AKCINĖ BENDROVĖ „VIA LIETUVA“

DĖL PIRKIMO DOKUMENTŲ PAAIŠKINIMO Nr.6

Akcinė bendrovė „Via Lietuva“ (toliau – perkančioji organizacija) vykdo viešojo pirkimo VALSTYBINĖS REIKŠMĖS KRAŠTO KELIO NR. 153 JONIŠKIS–ŽAGARĖ–NAUJOJI AKMENĖ RUOŽO NUO 17,210 IKI 22,770 KM KAPITALINIS REMONTAS, ĮRENGIANT TAKĄ (Pirkimo ID 4248875), atliekamo tarptautinio atviro konkurso būdu, procedūras ir teikia pirkimo dokumentų paaiškinimus, atsakydama į tiekėjo paklausimą.

Ø0,40 m pralaidos pagrindų zonos elementų ir mazgų detalės

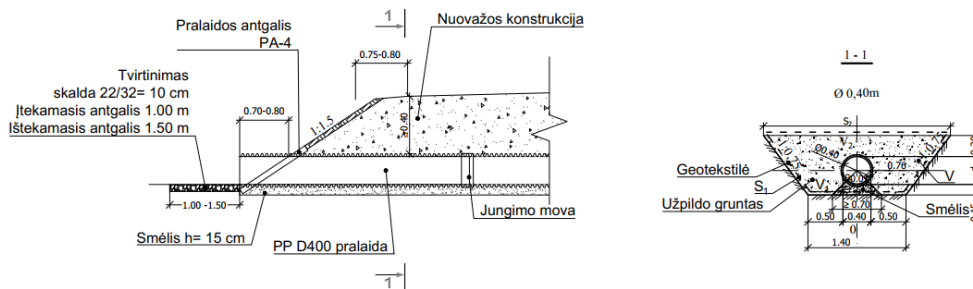
Klausimas. 2025-09-23 gautas pirkimo dokumentų paaiškinimas Nr. 4, patikslinta plastikinių nuovažose d0,4m su antgaliais ir tvirtinimu įrengimo žiniaraštis, tačiau jame nėra numatyta geotekstilės įrengimas. Projekte, 1-1 pjūvyje numatyta.

Taip pat pralaidų įrengimo žiniaraštyje nenumatyta PA-4 antgaliai

Prašome papildyti pralaidų įrengimo žiniaraštį

20250924 projektuotojo atsakymas:

1.Patikslintas pralaidų įrengimo žiniaraštis. Pralaidų įrengimo kiekiai tiesiniam metrui duoti ST188710638:07:2004 10 lentelėje.

Atsakymas. Darbų kiekių žiniaraštyje numatytas monolitinis betonas ties įtekamuoju ir ištekamuoju antgaliu. Rangovas gali rinktis ar atsivežti gaminį ar betonuoti vietoje.
